Bucaramanga, 25 de Julio del 2025 **INT-ICA-2024-098**

REFERENCIA: CONTRATO N° GGC-089-2024, OBJETO: ADECUACIÓN DE LA OFICINA LOCAL ICA MAGANGUÉ Y MANTENIMIENTO DE LA OFICINA LOCAL ICA EN CARMEN DE BOLÍVAR, DEPARTAMENTO DE BOLÍVAR"

ASUNTO: Presunto incumplimiento de Obligaciones Contractuales para el desarrollo del contrato de obra N° GGC-089-2024, suscrito con GESTIÓN RURAL Y URBANA S.A.S.

Magangué

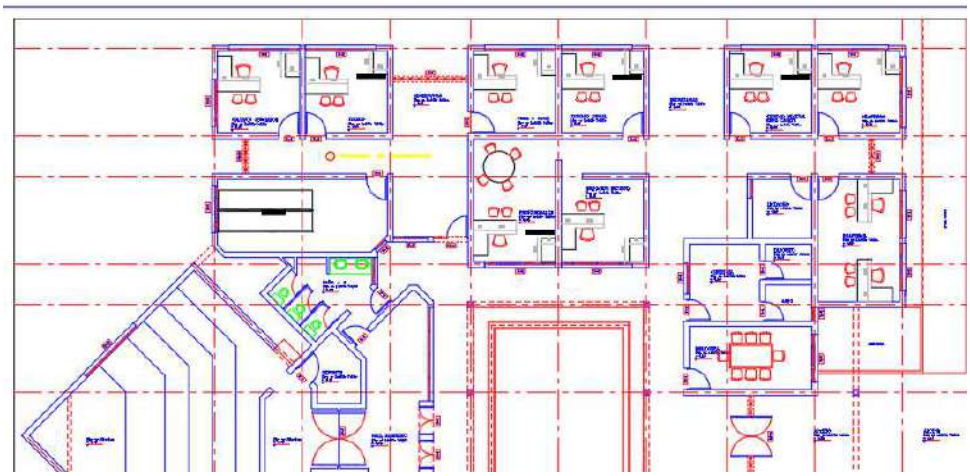
De los planos se pueden apreciar las siguientes diferencias:

1. Las columnas del patio, no están correctamente alineadas con el muro de la oficina, tal y como esta en la realidad.
2. Se evidencia que hay diferencia en longitud del costado izquierdo con el derecho, cuando ambos lados tienen la misma longitud.
3. Aunque en la imagen no es perceptible, las medidas de la recepción y del auditorio no coinciden con la realidad.

Observación No.5: Extender el desagüe de todos los aires acondicionados.

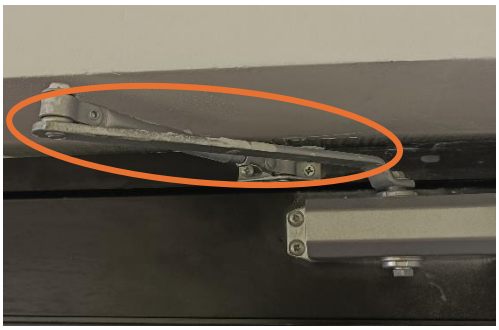
Foto No. 27  Se evidencia que persiste la observación, y además hay un desagüe de aire nuevo que esta evacuando el agua al interior de la sede, este se debe extender su conexión para que evacue por fuera. Se encierra en circulo naranja el espacio donde se evidencia que desagua el aire.	**Foto No. 28**  Se observó que todos los aires acondicionados cuentan con sus respectivos desagües dispuestos adecuadamente para evacuar las aguas fuera de la sede sin ningún tipo de goteo. No se evidencia el suministro de la soportería para los aires acondicionados de exterior.
Foto tomada en el recorrido del mes de junio	Fotos tomadas en la visita del 16 de Julio

Observación No.6: Revisar el vidrio de la ventana quebrado.

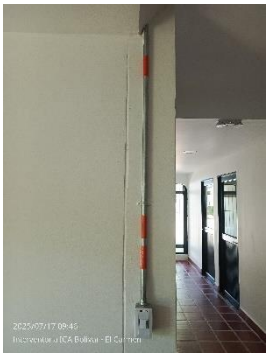
Foto No. 29  Se evidencia que la ventana continua con el vidrio quebrado.	**Foto No. 30**  Se realizó el reemplazo del vidrio.
Foto tomada en el recorrido del mes de junio	Fotos tomadas en la visita del 16 de Julio

Observación No.10: Marcación de la tubería.

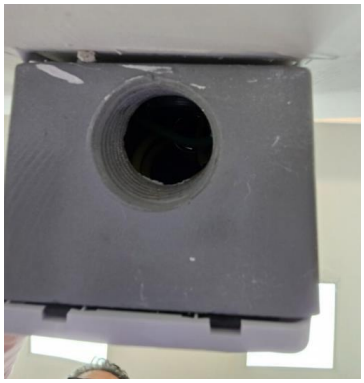
Foto No. 33	**Foto No. 34**
 En recorrido se evidencia que, si se instaló la marcación, pero no con el ancho requerido, ancho mínimo de 10cm, además el color de algunas marcaciones es café claro y no naranjado como lo exige la norma, por tanto, se debe subsanar esta observación.	 Se evidencia instalación de cinta naranja reflectiva de +10cm de ancho en tuberías EMT y canaletas de acuerdo con norma RETIE.
Foto tomada en el recorrido del mes de junio	Fotos tomadas en la visita del 16 de Julio

Foto No. 39	**Foto No. 40**

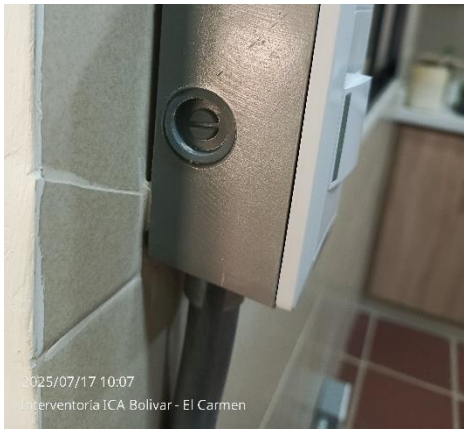
Se evidencia que los sensores aún se encienden de día, se debe realizar el ajuste para que solo funcione el sensor en la noche, con el fin de ahorrar energía.	Se evidencia que los sensores fueron ajustados para que sean activados únicamente durante las noches.
Foto tomada en el recorrido del mes de junio	Fotos tomadas en la visita del 16 de Julio

Observación No.5: Extender el desagüe de todos los aires acondicionados.

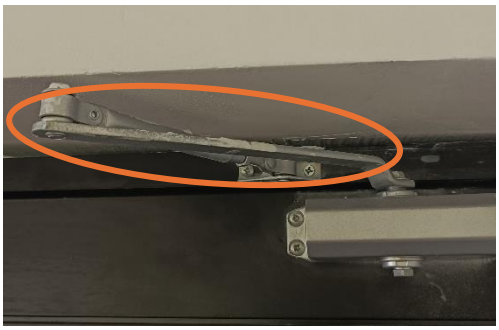
Foto No. 27  Se evidencia que persiste la observación, y además hay un desagüe de aire nuevo que esta evacuando el agua al interior de la sede, este se debe extender su conexión para que evacue por fuera. Se encierra en circulo naranja el espacio donde se evidencia que desagua el aire.	**Foto No. 28**  Se observó que todos los aires acondicionados cuentan con sus respectivos desagües dispuestos adecuadamente para evacuar las aguas fuera de la sede sin ningún tipo de goteo. No se evidencia el suministro de la soportería para los aires acondicionados de exterior.
Foto tomada en el recorrido del mes de junio	Fotos tomadas en la visita del 16 de Julio

Observación No.6: Revisar el vidrio de la ventana quebrado.

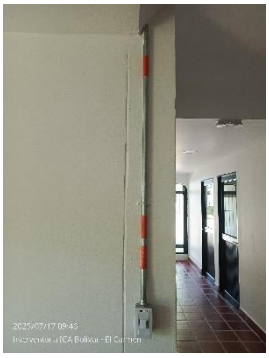
Foto No. 29  Se evidencia que la ventana continua con el vidrio quebrado.	**Foto No. 30**  Se realizó el reemplazo del vidrio.
Foto tomada en el recorrido del mes de junio	Fotos tomadas en la visita del 16 de Julio

Observación No.10: Marcación de la tubería.

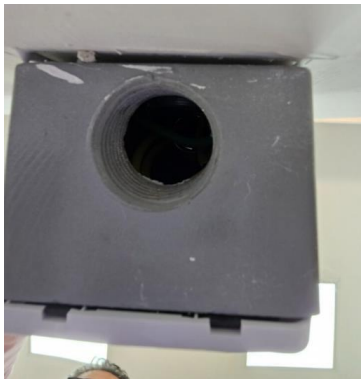
Foto No. 33	**Foto No. 34**
 En recorrido se evidencia que, si se instaló la marcación, pero no con el ancho requerido, ancho mínimo de 10cm, además el color de algunas marcaciones es café claro y no naranjado como lo exige la norma, por tanto, se debe subsanar esta observación.	 Se evidencia instalación de cinta naranja reflectiva de +10cm de ancho en tuberías EMT y canaletas de acuerdo con norma RETIE.
Foto tomada en el recorrido del mes de junio	Fotos tomadas en la visita del 16 de Julio

Foto No. 39	**Foto No. 40**

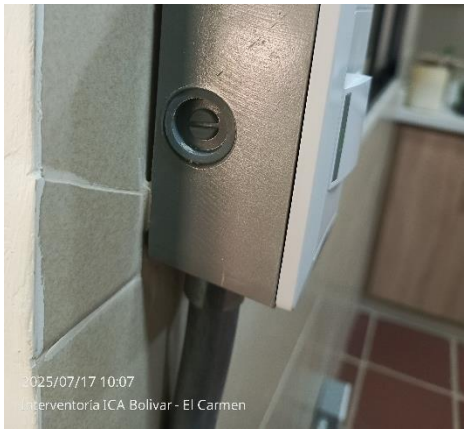
Se evidencia que los sensores aún se encienden de día, se debe realizar el ajuste para que solo funcione el sensor en la noche, con el fin de ahorrar energía.	Se evidencia que los sensores fueron ajustados para que sean activados únicamente durante las noches.
Foto tomada en el recorrido del mes de junio	Fotos tomadas en la visita del 16 de Julio
